PREFEITURAMUNICIPAL DE SANTA LUZIA
SECRETARIA MUNICIPAL DE OBRAS

LAUDO DE AVALIAÇÃO

O SETOR DE COORDENADORIA DA SECRETARIA DE OBRAS VÊM MANIFESTAR A ANÁLISE DOS CATÁLOGOS E DAS AMOSTRAS DOS ITENS DO PREGÃO ELETRÔNICO Nº 028/2024, PROCESSO ADMINISTRATIVO Nº 306/2024 - AQUISIÇÃO EVENTUAL E FUTURA DE MATERIAL DE CONSTRUÇÃO :

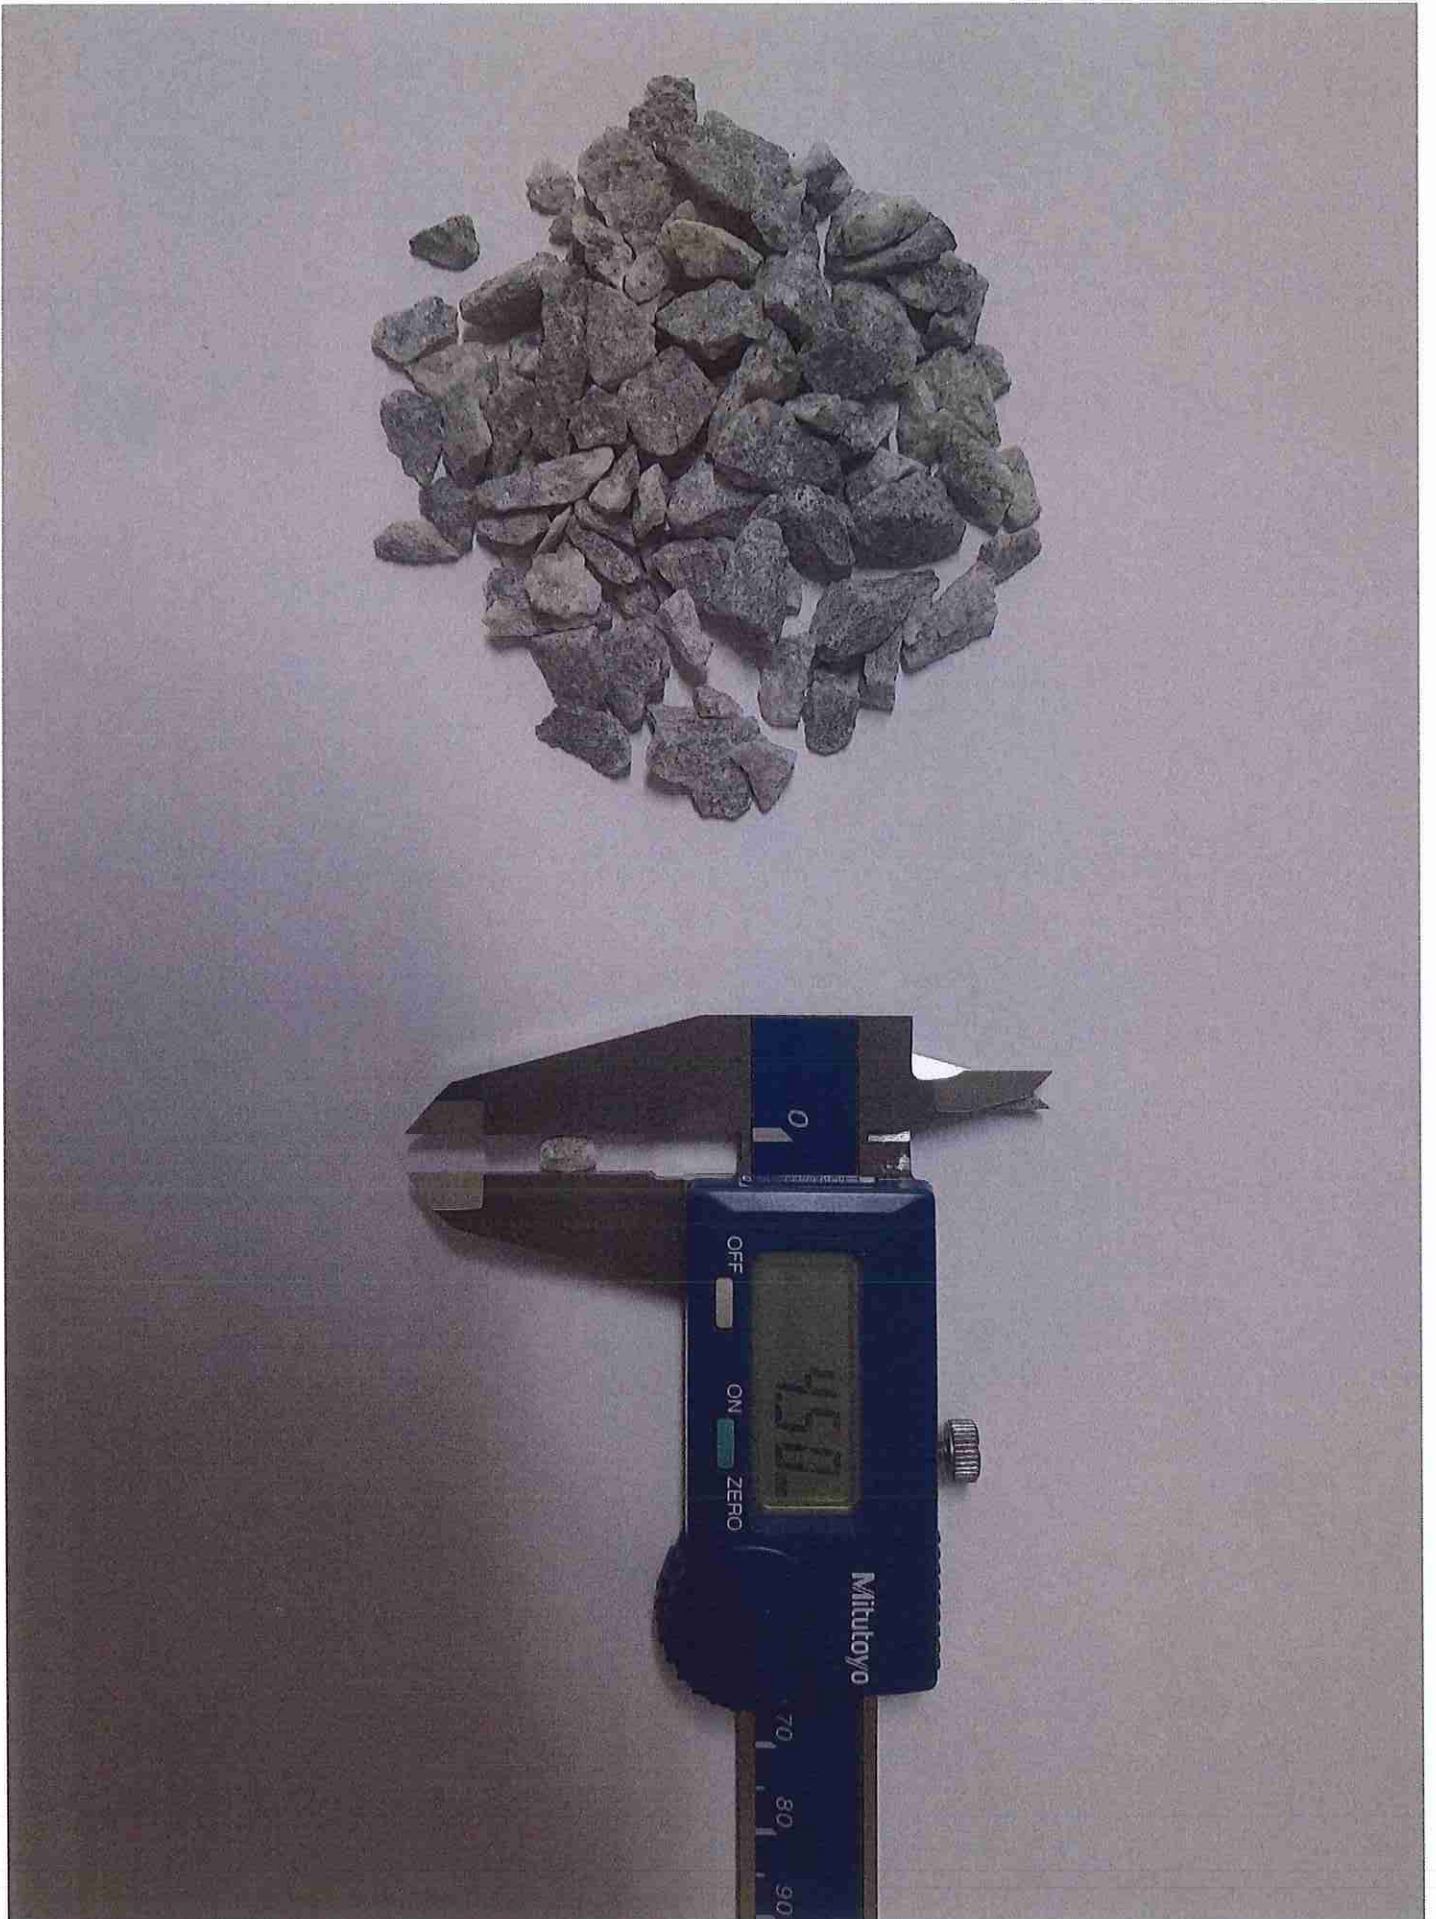
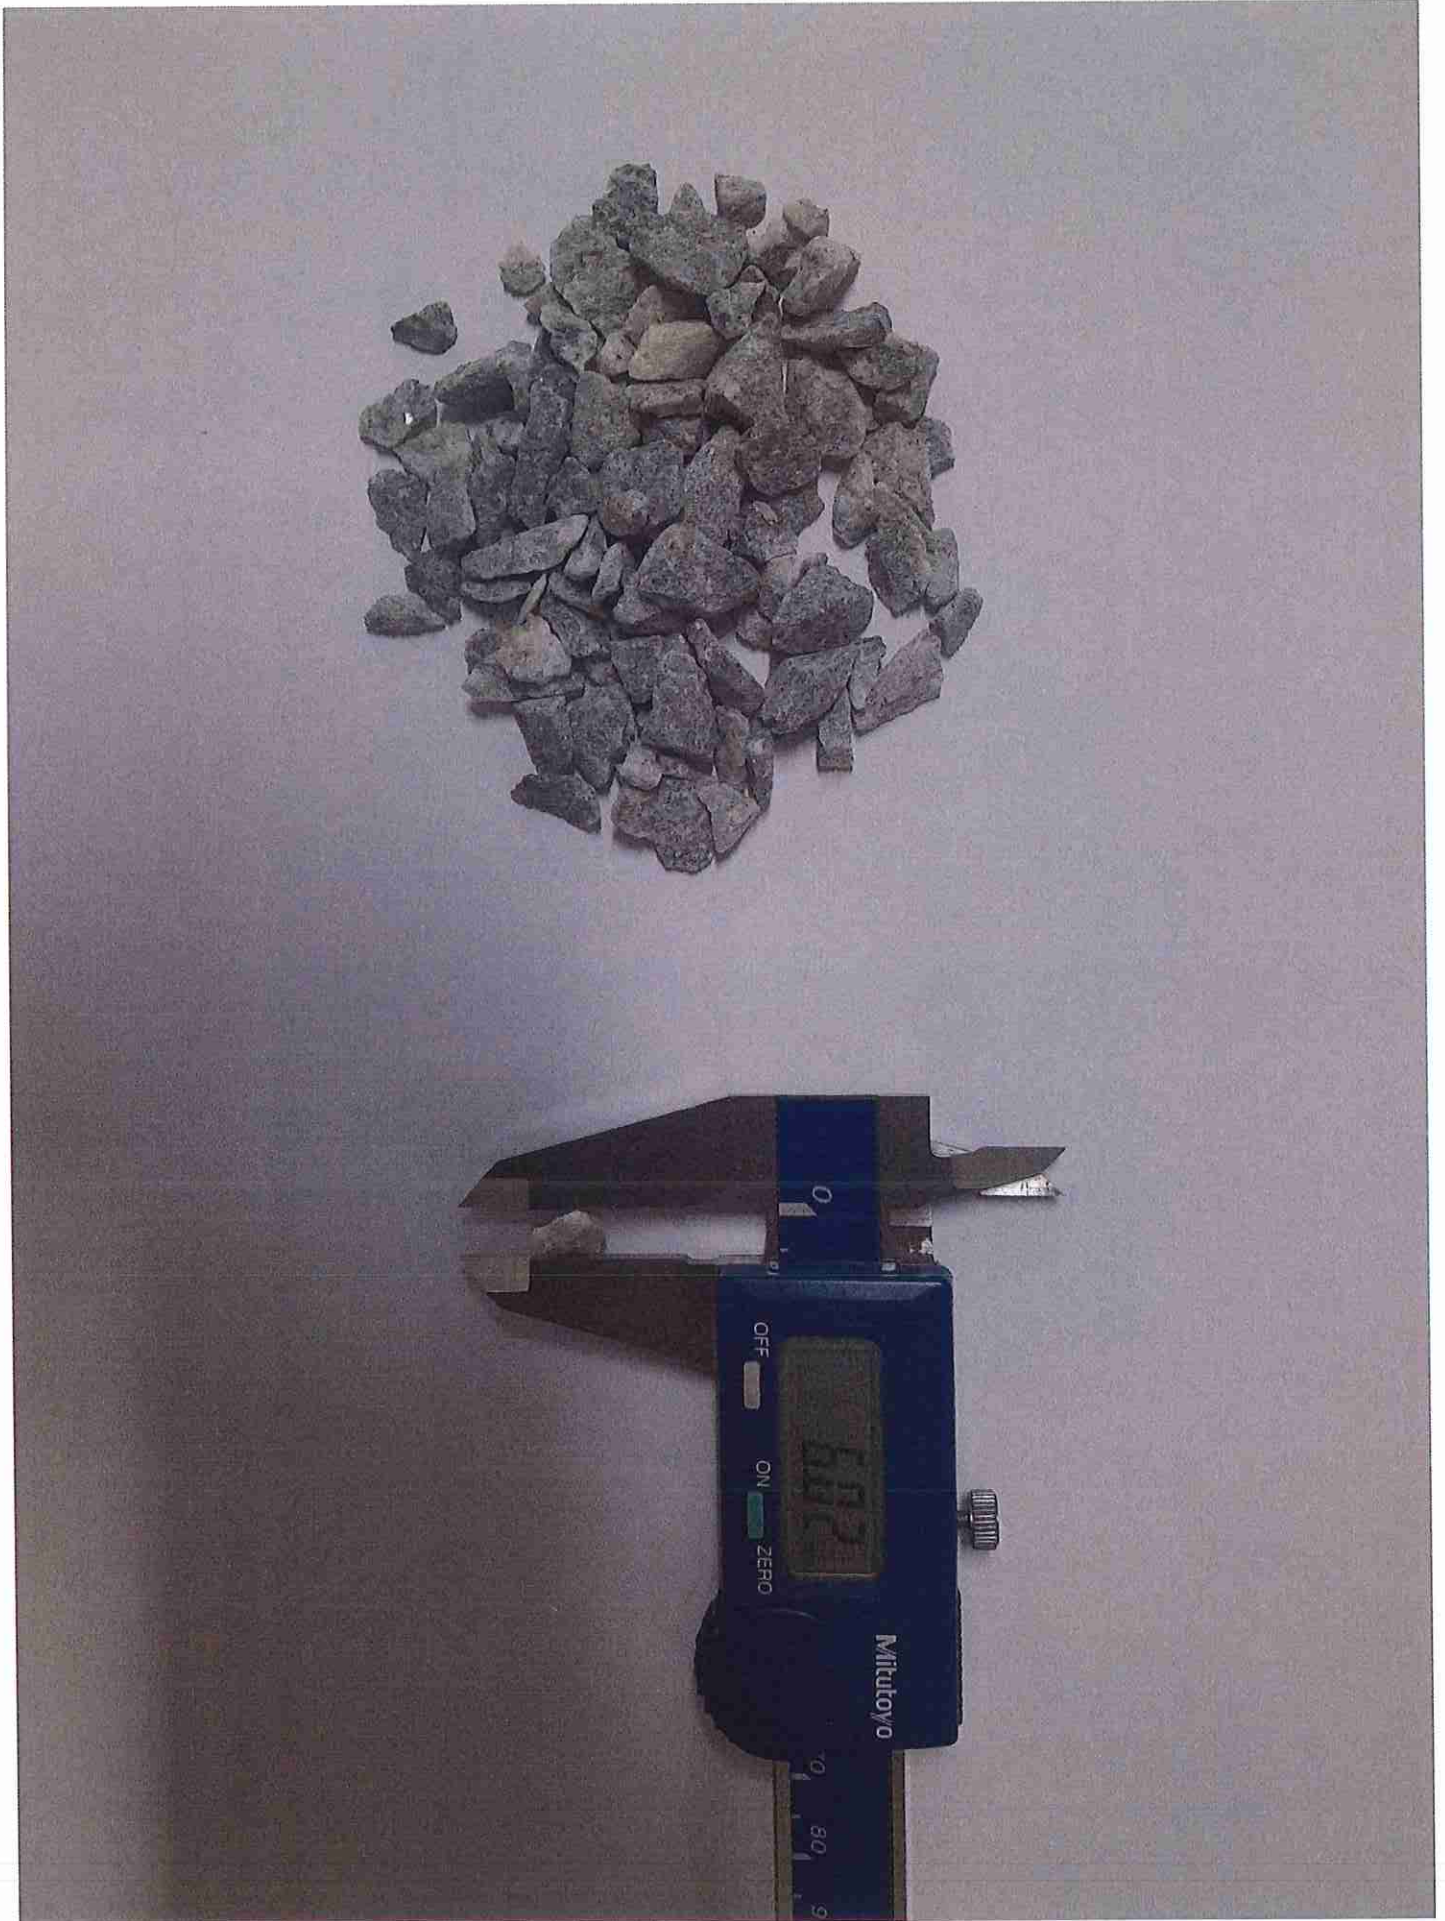
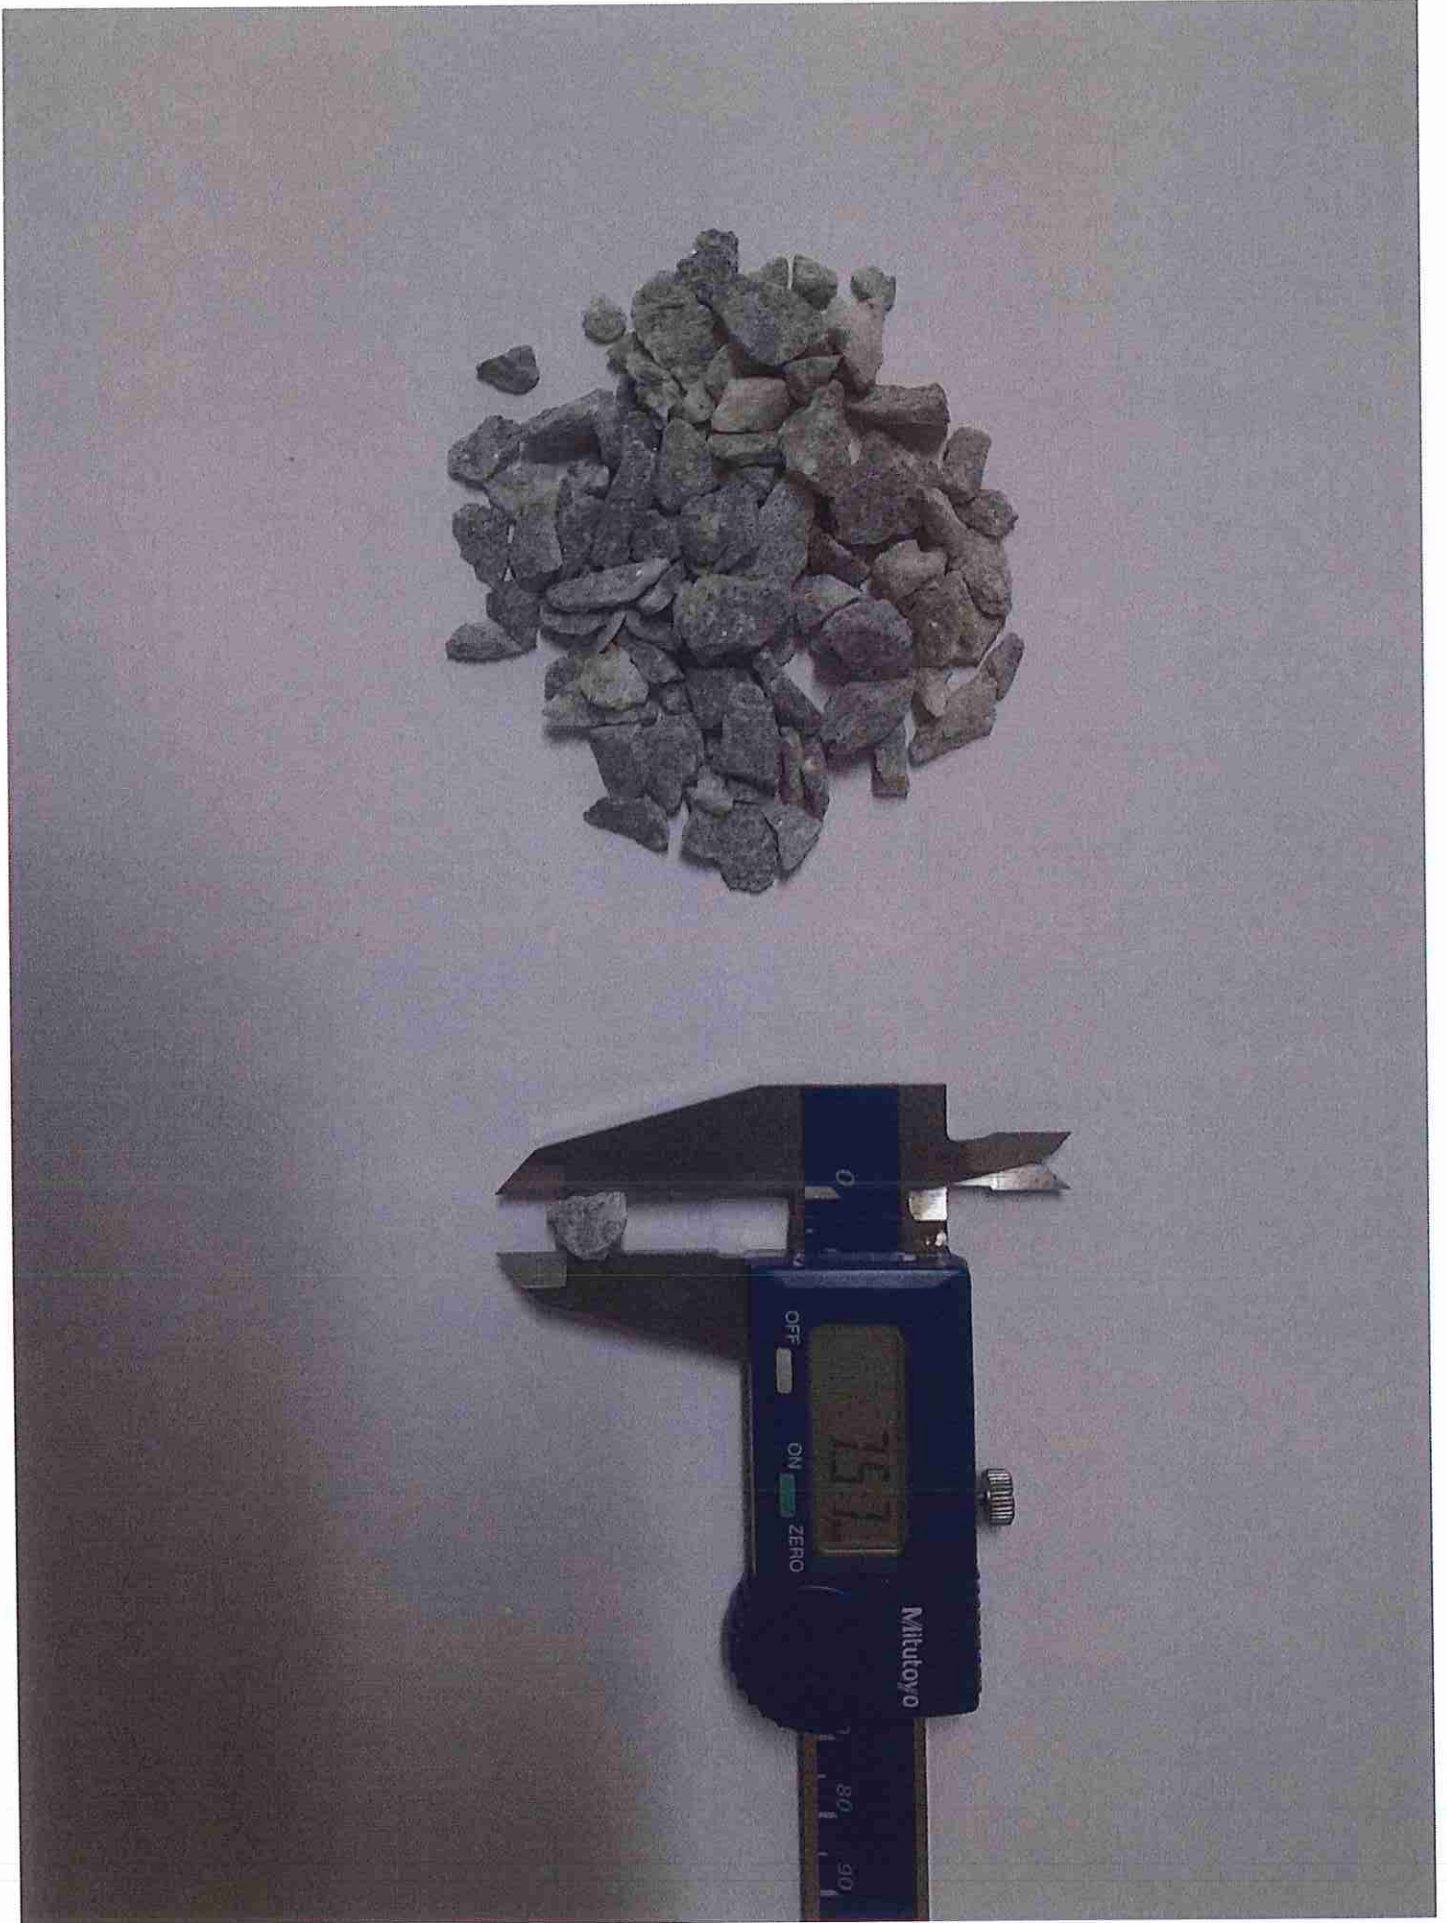
ITENS	DESCRIÇÃO	UNID.	QUANT.	LICITANTES	FORNECEDOR/FABRICANTE	CATÁLOGO/AMOSTRA
01	AREIA LAVADA TIPO: MÉDIA	T	12.384	WR TRANSPORTE E TERRAPLENAGEM	WR TRANSPORTE E TERRAPLENAGEM	APROVADO AMOSTRA ATENDE ÀS ESPECIFICAÇÕES DO TERMO DE REFERÊNCIA ANEXO I DO EDITAL OBSERVAÇÕES: 1- Porcentual de barro em torno de 3,22% da amostra analisada (aceitável em torno de 7%) 2- Sem presença de material orgânico 3- Foto em anexo

02	PEDRA BRITADA GNAISSE N.0 – FAIXA GRANULOMÉTRICA ENTRE 4,8 A 9,5MM	T	12.192	LUWE COMÉRCIO E SERVIÇOS LTDA	SG	APROVADO AMOSTRA ATENDE ÀS ESPECIFICAÇÕES DO TERMO DE REFERÊNCIA ANEXO I DO EDITAL OBSERVAÇÕES: 1 – Faixa granulométrica encontrada dentro do especificado 2 – Material apresentado é Gnaisse 3 – Fotos em anexo
03	PÓ DE PEDRA – PEDRA GNAISSE – FAIXA GRANULOMÉTRICA ATÉ 4MM	T	12.192	ALMASTER LOCAÇÕES E TERRAPLANEGEM LTDA	MINERAÇÃO SANTIAGO	APROVADO AMOSTRA ATENDE ÀS ESPECIFICAÇÕES DO TERMO DE REFERÊNCIA ANEXO I DO EDITAL OBSERVAÇÕES: 1 – Faixa granulométrica encontrada dentro do especificado 2 – Material apresentado é Gnaisse 3 – Fotos em anexo

07	BICA CORRIDA BRITAGEM PEDRA	T	12.000	BOVE COMERCIO E SERVIÇOS LTDA	LAPAVERMELHA	APROVADO AMOSTRA ATENDE ÀS ESPECIFICAÇÕES DO TERMO DE REFERÊNCIA ANEXO I DO EDITAL OBSERVAÇÕES: 1 - Não tem faixa granulométrica definida 2 - Fotos em anexo
----	-----------------------------	---	--------	----------------------------------	--------------	--

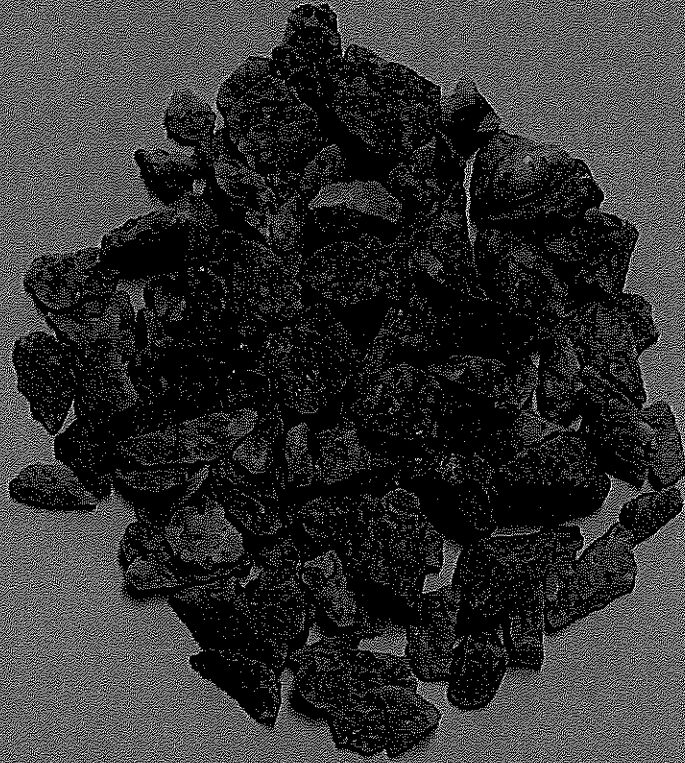
4,50 mm

6,02 mm

7,57 mm
